Modellname	Modell	Typ	Modelljahr	Datum 13-11-23	Verfasser Johannes Schlenker Honda Motor Europe Ltd.
CRF1100A	CRF1100A2L CRF1100A2M CRF1100A2N CRF1100A2P CRF1100A4L CRF1100A4M CRF1100A4N CRF1100A4P CRF1100AL CRF1100AM CRF1100AN CRF1100AP	SD08, SD09	20, 21, 22, 23		
CRF1100D	CRF1100D2L CRF1100D2M CRF1100D2N CRF1100D2P CRF1100D4L CRF1100D4M CRF1100D4N CRF1100D4P CRF1100DL CRF1100DM CRF1100DN CRF1100DP	SD08, SD09	20, 21, 22, 23		
NT1100	NT1100AN NT1100AP NT1100DN NT1100DP	SC84	22, 23

**Garantieverlängerung: Fehlfunktion des Multi-Informationsdisplay (MID)
CRF1100A2/A4, CRF1100D2/D4, CRF1100A/D (MJ 20–23) & NT1100A/D (MJ 22/23)**

[1] MID (Multi-Informationsdisplay)

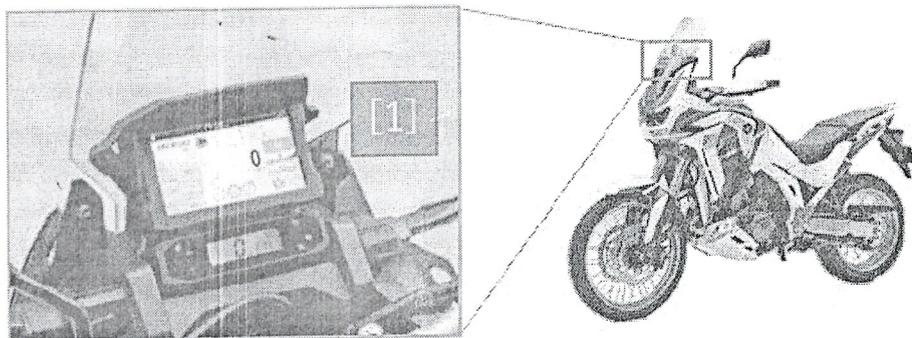
Kunden reklamieren eine bzw. mehrere Fehlfunktionen des MID. In den meisten Fällen kommt es zu einer Störung der Touchfunktion, woraufhin das MID nicht mehr mit den Fingern bedient werden kann. Weitere Fehlfunktionen, wie z.B. das automatische Umschalten der Anzeigen, als auch das Zurücksetzen der Tageskilometerzähler, sind ebenfalls möglich.

Sofern das Display über eine längere Zeit hohen Außentemperaturen bzw. starker Sonneneinstrahlung ausgesetzt ist, kann ein Teil der innerhalb des MID enthaltenen Luft nach außen entweichen. Besonders nach starken Temperaturschwankungen kann danach im Gehäuse ein geringfügiger Unterdruck entstehen, woraufhin sich die Kontaktplatten auf der Platine versehentlich miteinander berühren können. Ist dies der Fall, so reagiert das Display auf eine Berührung mit den Fingern nur noch verzögert bzw. gar nicht und/oder verändert selbstständig die Anzeigen.

Der innere Aufbau des MID wurde geändert. Der Abstand der Elektrodenplatten auf der Platine wurde vergrößert.

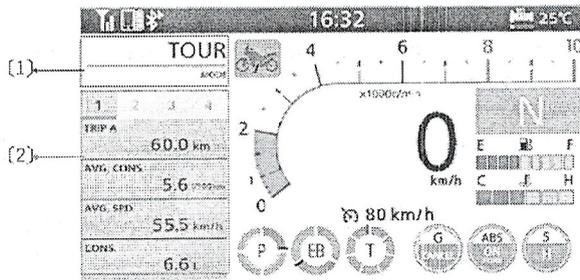
1. Das MID reagiert nicht auf eine Bedienung mit den Fingern, kann aber über den linken Lenkerschalter bedient werden.
2. Der Fahrmodus [1] bzw. andere Anzeigen schalten sich selbstständig um und/oder die Tageskilometerzähler [2] setzen sich automatisch zurück.

Sofern eines der oben genannten Symptome zutrifft, so ersetzen Sie bitte das MID durch ein Neuteil.

5. Kennzeichnung des MID:

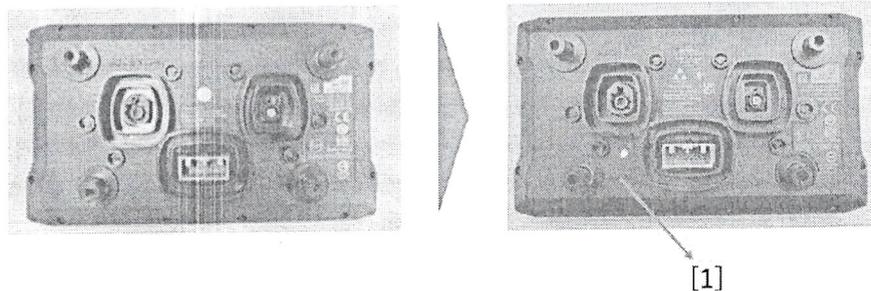
Die neuen Teile können über die oben genannten Teilenummern erkannt werden. Zusätzlich ist auf deren Rückseite eine weiße Farbmarkierung [1] angebracht:
